NOTA DI AGGIORNAMENTO

dal firmware V4 al firmware V5

Mini Motor S.P.A.

FW-UPD-V5-IT

Figura 1. Il BSI propone l'aggiornamento del firmware da V4 a V5

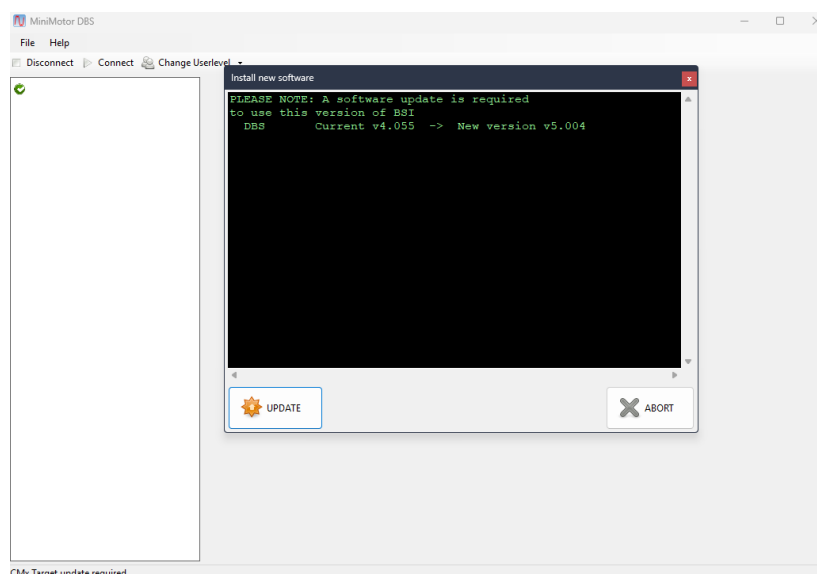
Aprirete il BSI della versione 5.004 e collegatevi al motore. Il BSI si accorge che il firmware a bordo è più vecchio del suo e apre la finestra **Install new software**, con la versione attuale e quella nuova (Figura 1).

Premete **UPDATE** e aspettate che il processo finisca, poi premete **CLOSE**. È la stessa procedura di ogni aggiornamento del firmware, descritta anche nel capitolo Interfaccia di Parametrizzazione del manuale.

Figura 2. Aggiornamento dello stack del protocollo: pagina Fieldbus Protocol e finestra Fieldbus selection

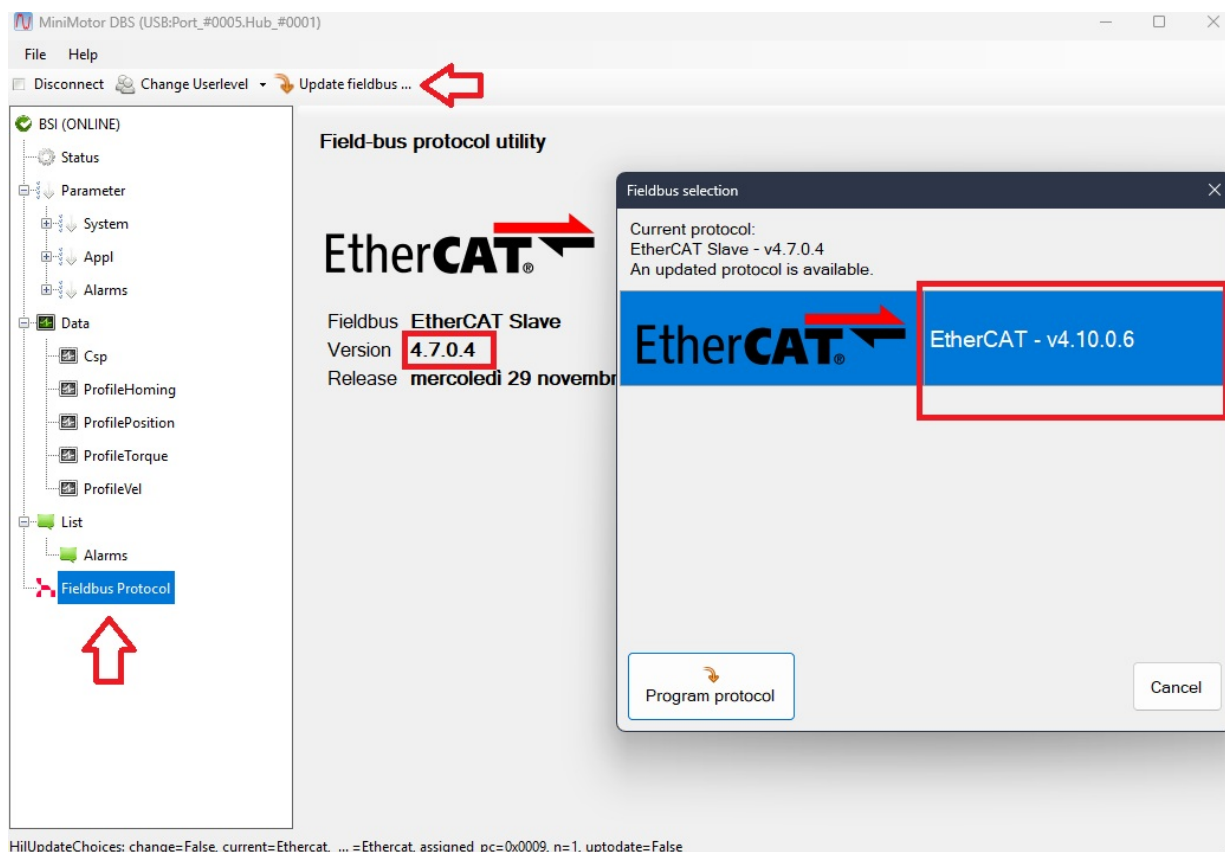
Il secondo passaggio, l'aggiornamento dello stack del protocollo, è **obbligatorio**. Con il firmware V5 e lo stack del protocollo della versione precedente il sistema non funziona.

La pagina **Field-bus protocol utility** mostra il protocollo installato sulla scheda fieldbus e la sua versione. Nella finestra **Fieldbus selection** il BSI riporta il protocollo attuale e, sotto, il messaggio **An updated protocol is available**: vuol dire che lo stack a bordo è quello vecchio.

1. Selezionate nell'elenco il protocollo proposto, con la versione nuova. Nell'esempio della figura il motore ha EtherCAT, con lo stack 4.7.0.4, e il BSI propone **EtherCAT - v4.10.0.6**.
2. Premete **Program protocol**.
3. Aspettate la fine della programmazione: al termine il motore si riavvia da solo. Non scollegatelo e non togliete l'alimentazione prima del riavvio.

Dopo il riavvio ricollegatevi e tornate su **Fieldbus Protocol**: la versione indicata deve essere quella nuova e il messaggio **An updated protocol is available** non deve più comparire. A questo punto il motore è pronto per lavorare sul bus di campo con il firmware V5.004.
